**Forum mondial de l'harmonisation
des Règlements concernant les véhicules****162^e session**

**Accord de 1958 – Examen de projets d'amendements
à des Règlements existants, proposés par le GRE****Proposition de série 05 d'amendements au Règlement n^o 10
(Compatibilité électromagnétique)****Communication du Groupe de travail de l'éclairage
et de la signalisation lumineuse***

Paragraphe 3.2.1, modifier comme suit:

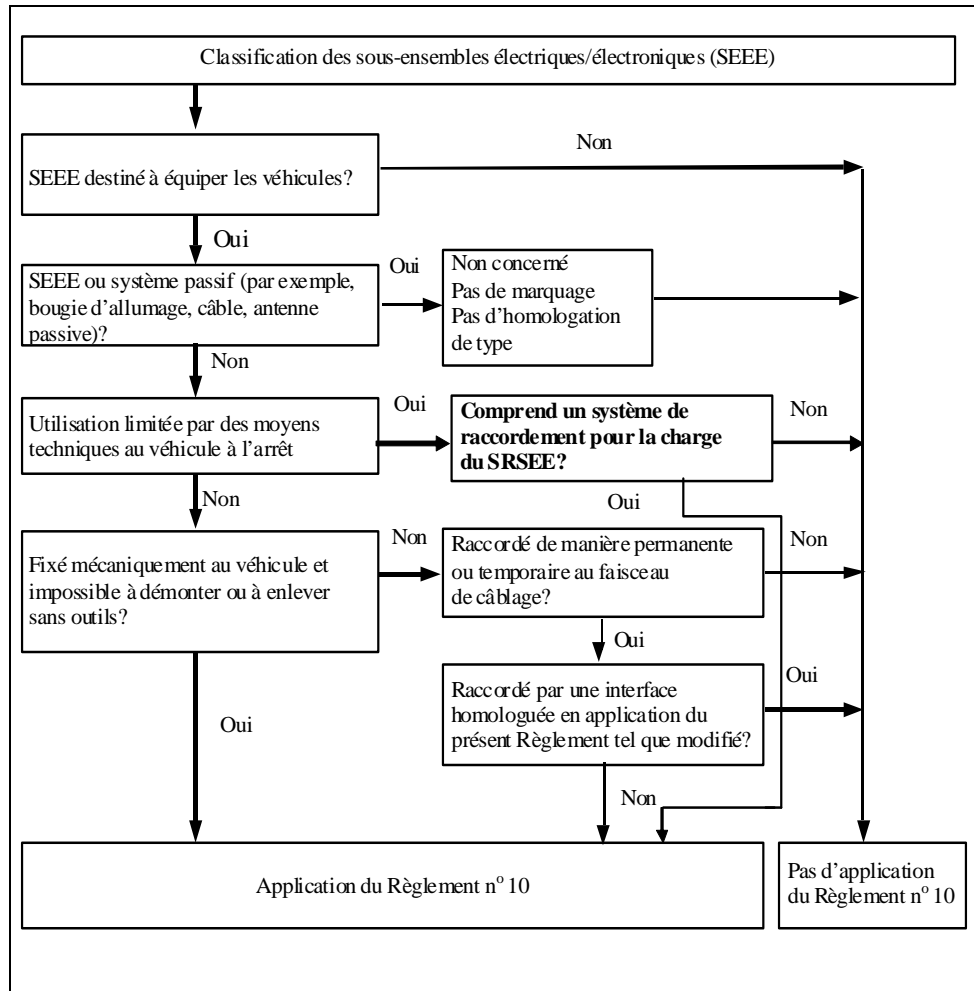
«3.2.1 Applicabilité du présent Règlement aux SEEE:

Réseau fictif HT

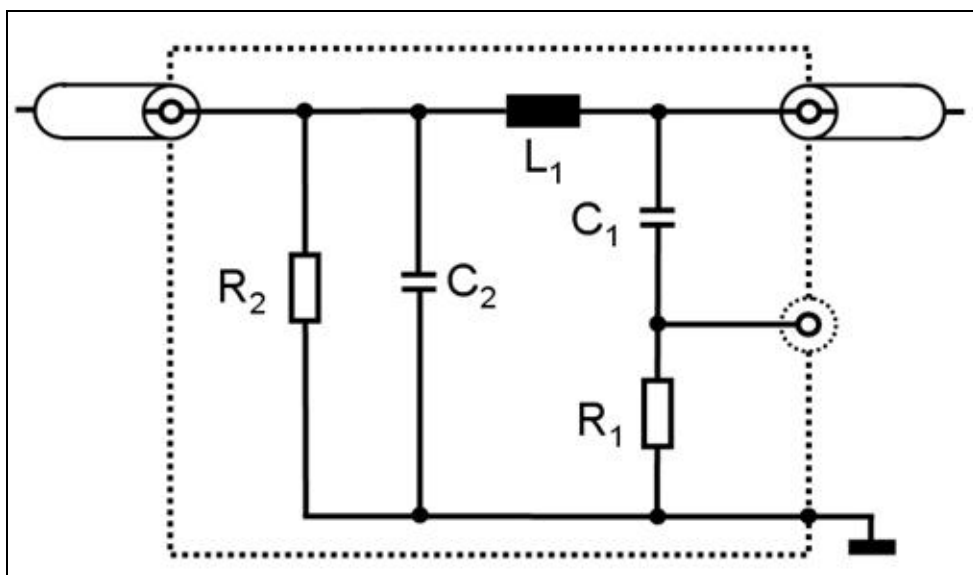
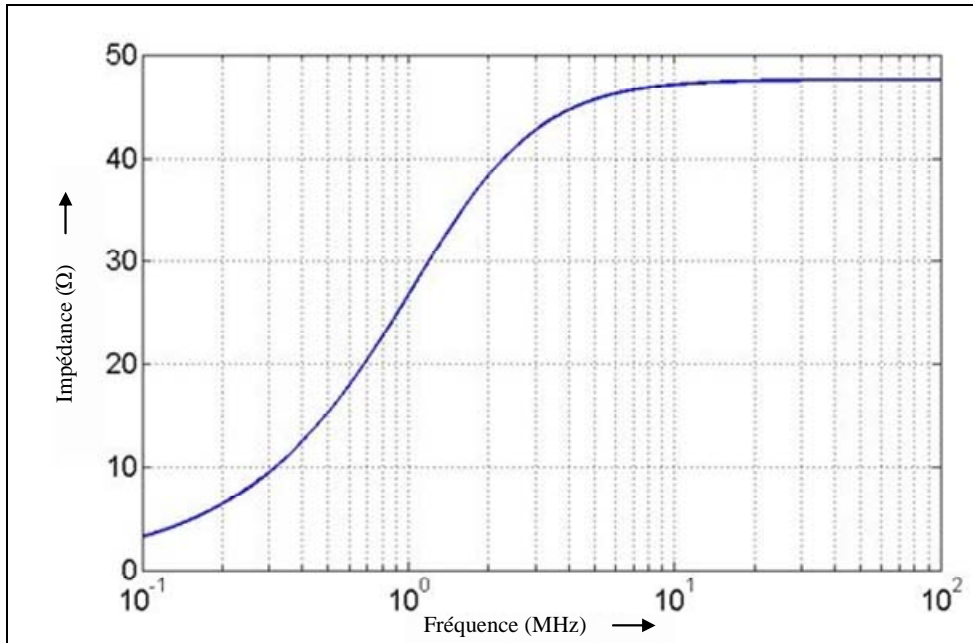
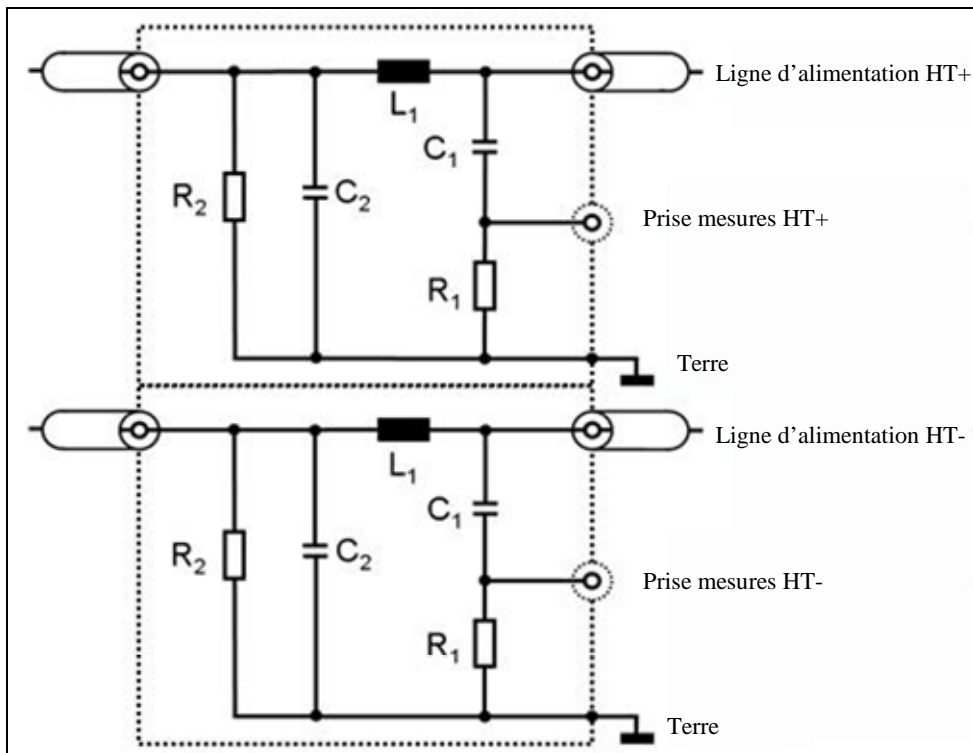
«Appendice 8

«Annexe 4 – Appendice 1

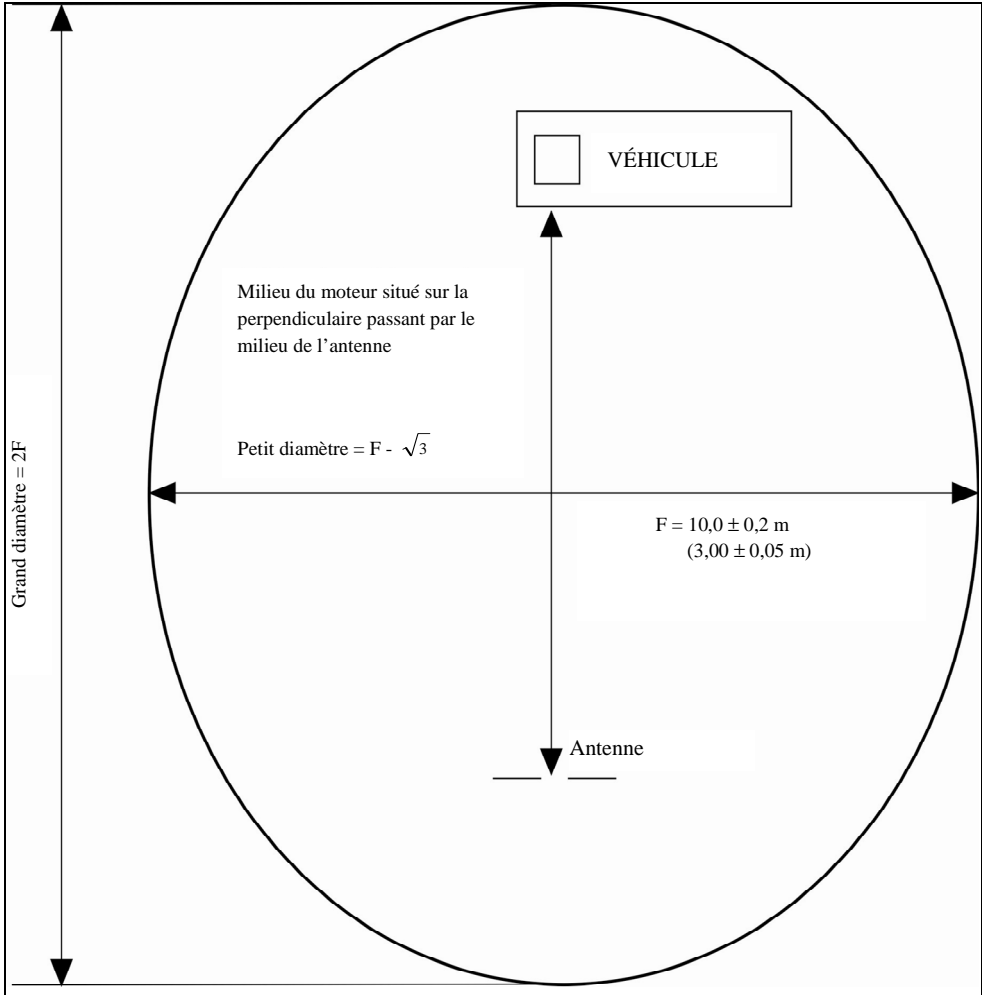
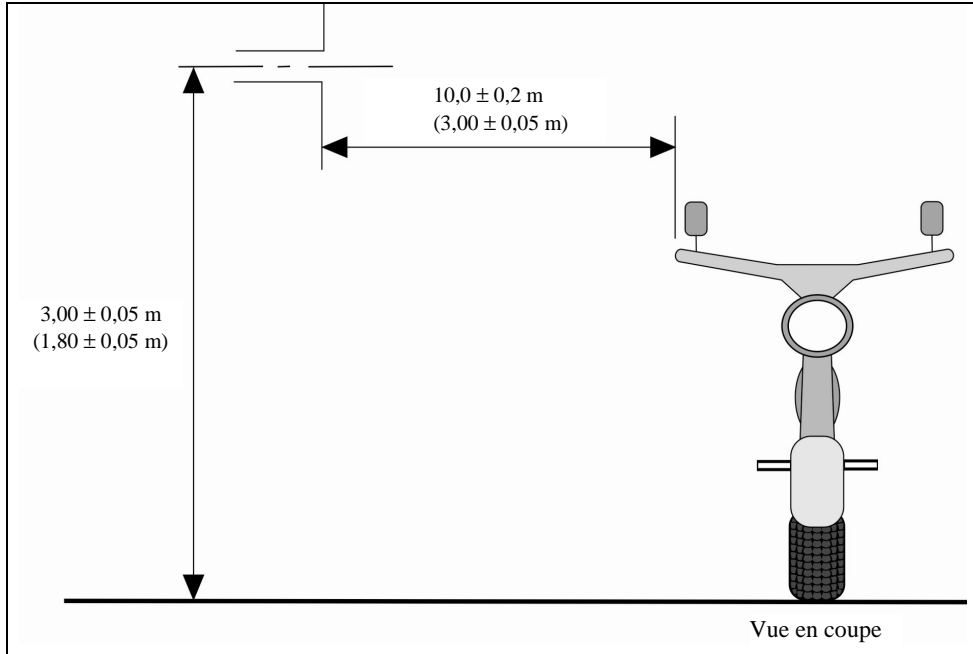
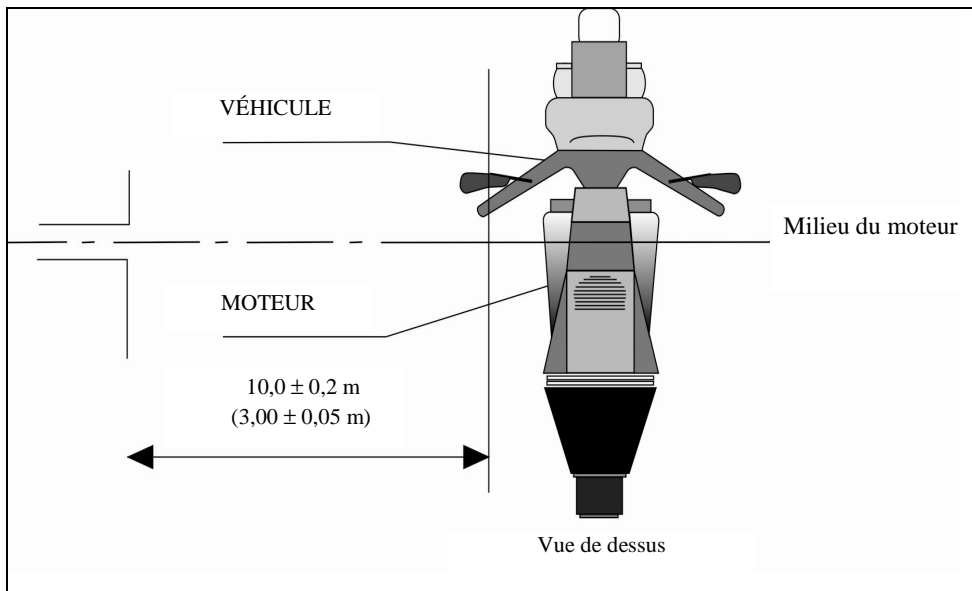
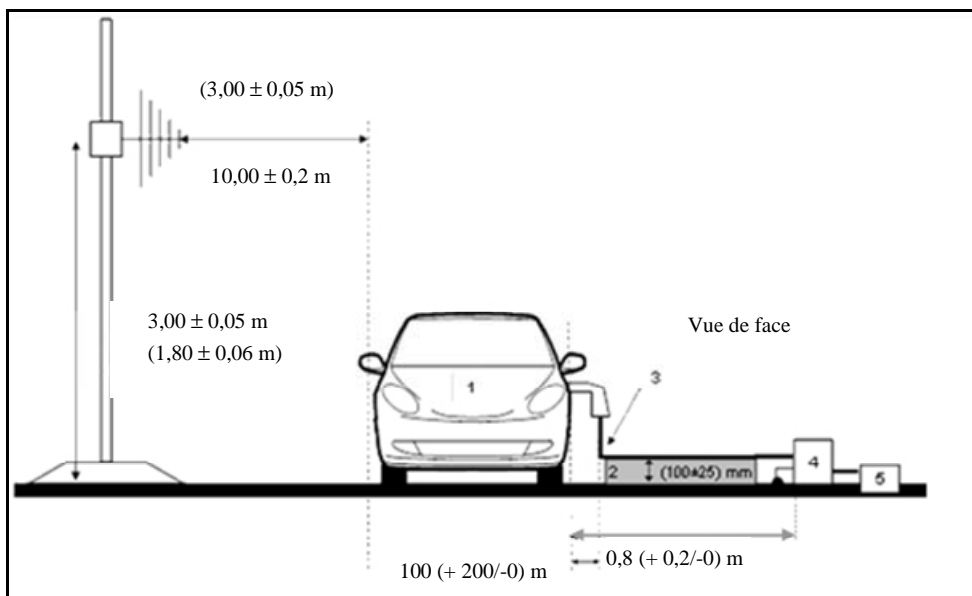
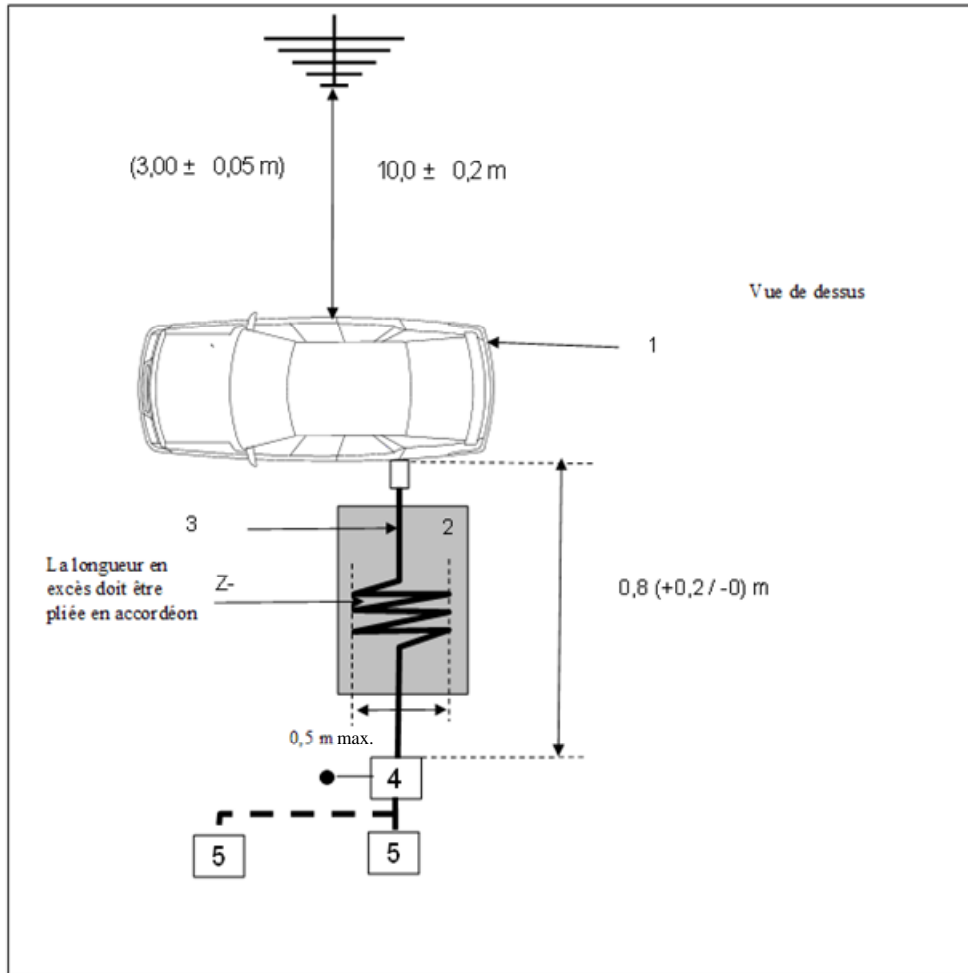
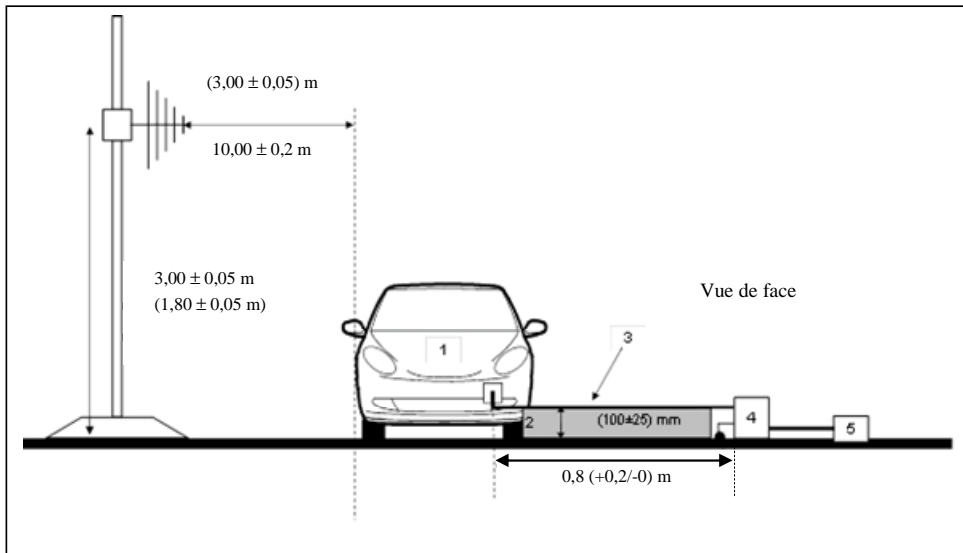
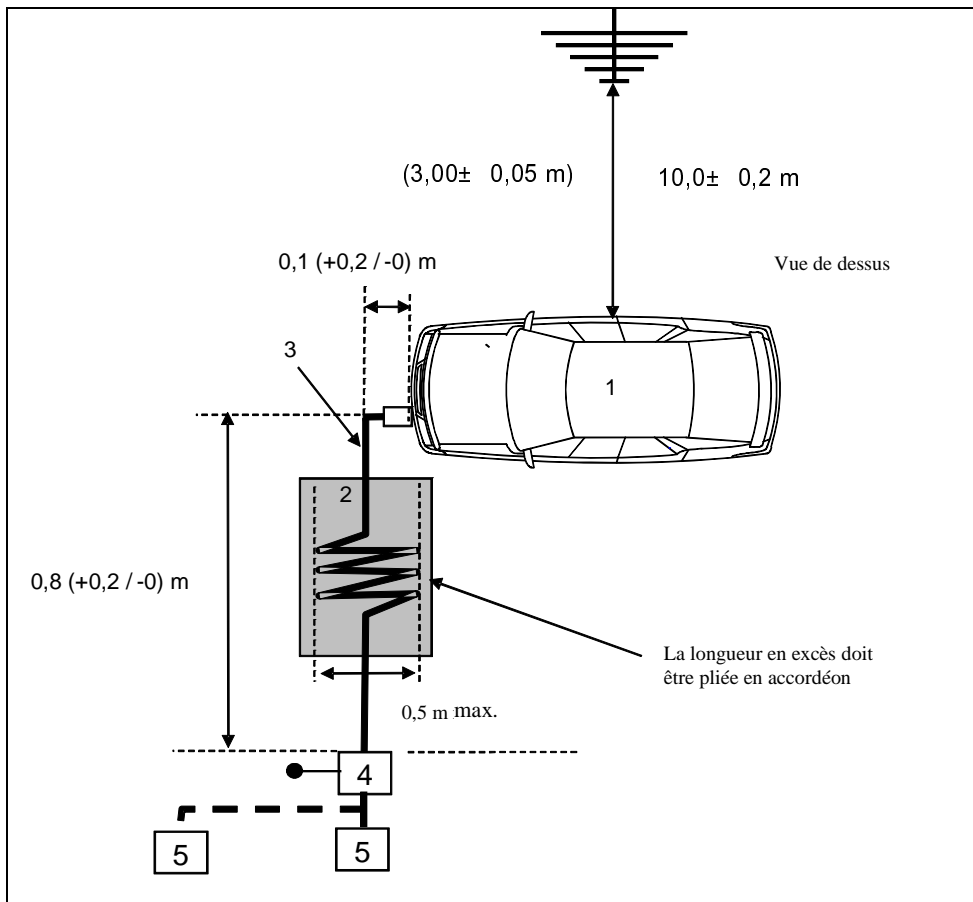
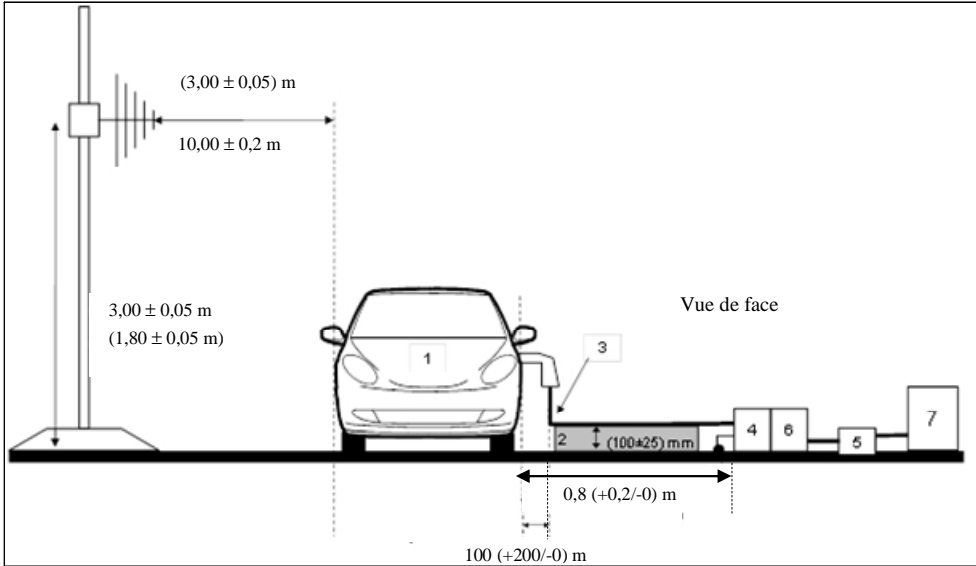
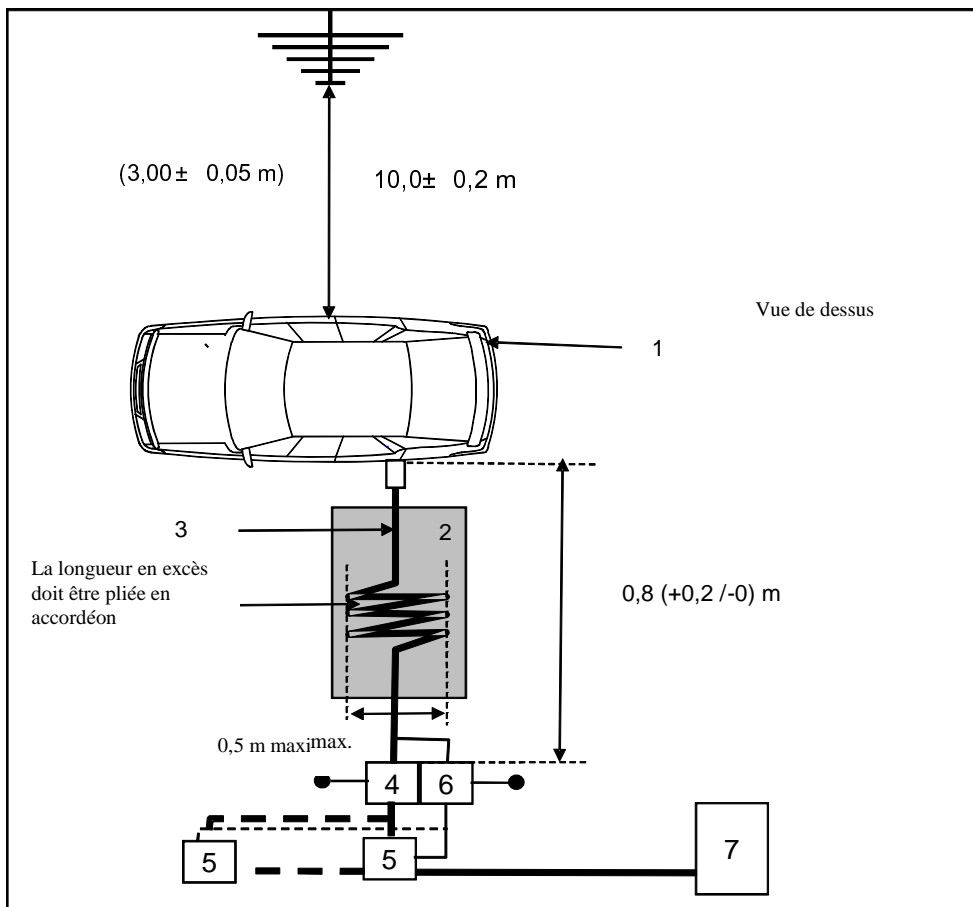
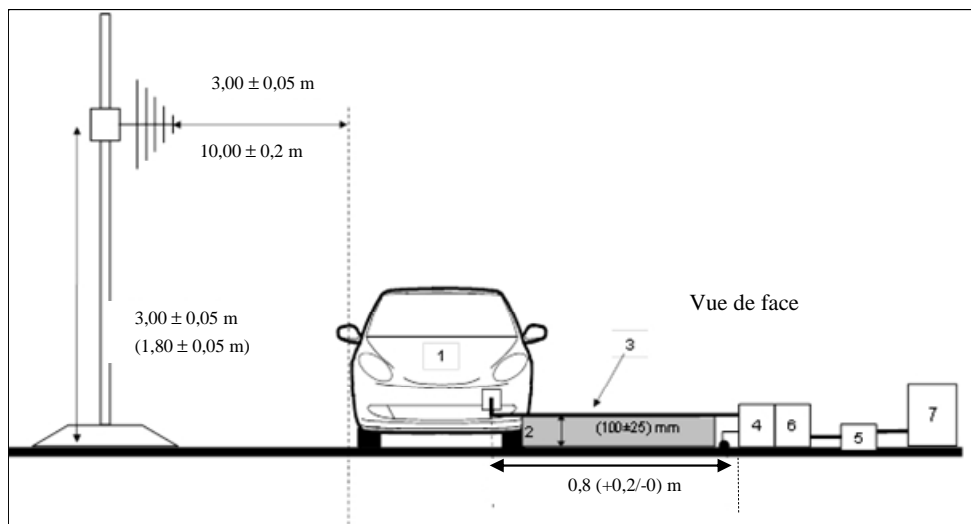
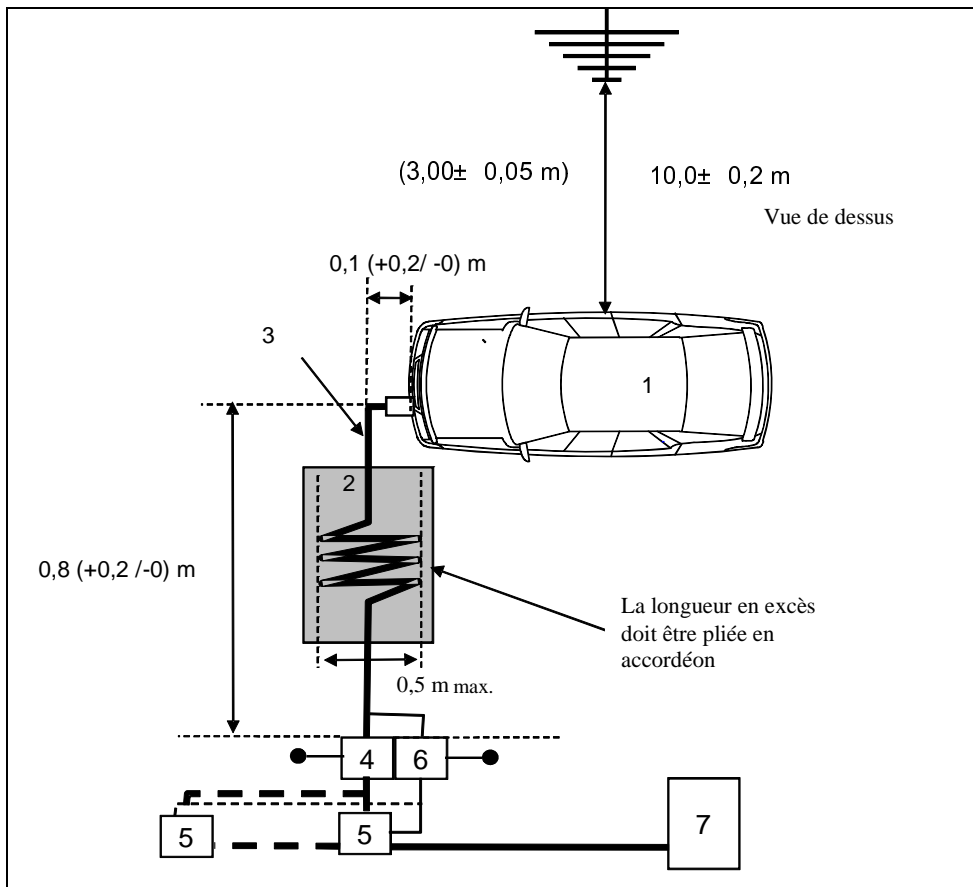
Annexe 4, appendice 1, modifier comme suit:
